Mission régionale d'autorité environnementale

Avis délibéré

Parc éolien Les Landes sur la commune de Houssay (53)

N°MRAe PDL-2021-5627

Carte de synthèse des enjeux environnementaux (source étude d'impact)

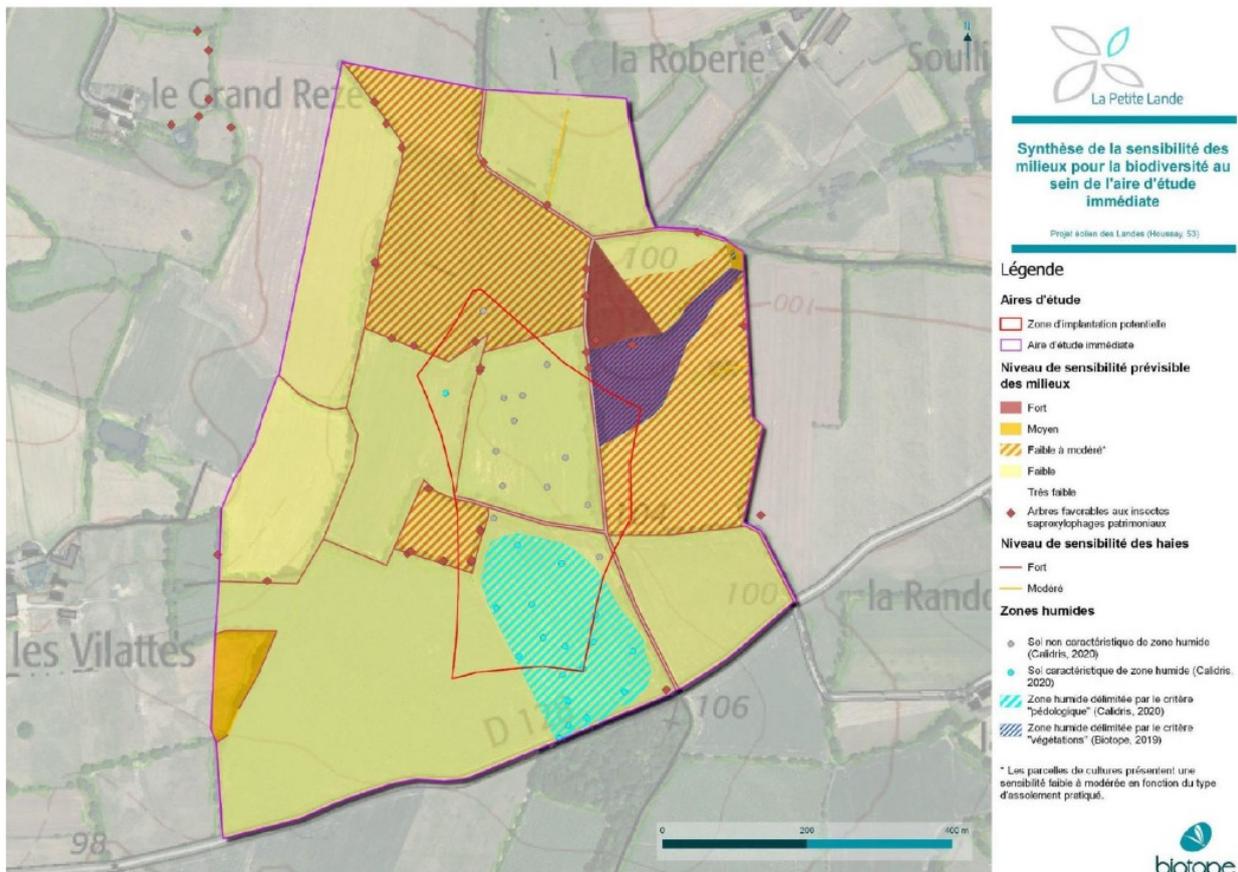
Le projet provoquera la destruction de 3 192 m² de zones humides. L'étude estime que cet impact est faible au regard de fonctionnalités dégradées des zones humides concernées.

Toutefois elle ne présente pas d'analyse de recherche d'évitement des zones humides.

Par ailleurs, elle ne traite pas la dégradation éventuelle de surfaces supplémentaires de zones humides liée aux aménagements et cheminements temporaires durant la phase de chantier.

- ***de compléter l'analyse des variantes et la justification du projet au regard de la minimisation des atteintes aux zones humides ;***
- ***de mieux justifier de l'analyse des impacts et de proposer des mesures compensatoires propres au présent parc et visant l'équivalence fonctionnelle en cohérence avec les dispositions du SDAGE Loire Bretagne et seulement en dernier recours de démontrer la valeur ajoutée complémentaire par rapport à la mesure compensatoire proposée pour le parc Le Chéran ;***
- ***de mettre en place la mesure compensatoire zone humide dès le démarrage des travaux.***
